# febi 32682

## Pompe à eau

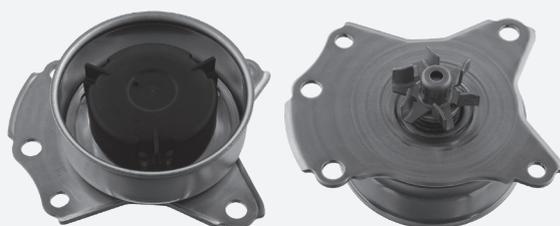
Fuite de la pompe à eau.

La pompe à eau proposée à l'origine peut engendrer un problème de fuite sur les véhicules cités ci-dessus. En effet, cette pièce est composée d'une tôle d'acier perforée pouvant causer des dommages significatifs sur le moteur.

febi vous recommande l'utilisation de la pompe à eau febi n° 32682. Cette pièce est composée d'aluminium permettant d'avoir une pompe plus résistante aux fuites. febi vous propose une solution complète en vous fournissant un kit (boulons et autres composants).

Lorsque vous changez une pompe à eau avec la nouvelle référence 32682, assurez-vous d'utiliser les boulons fournis dans le kit. Le diamètre des boulons est de 28mm. Les informations de montage constructeur doivent toujours être suivies.
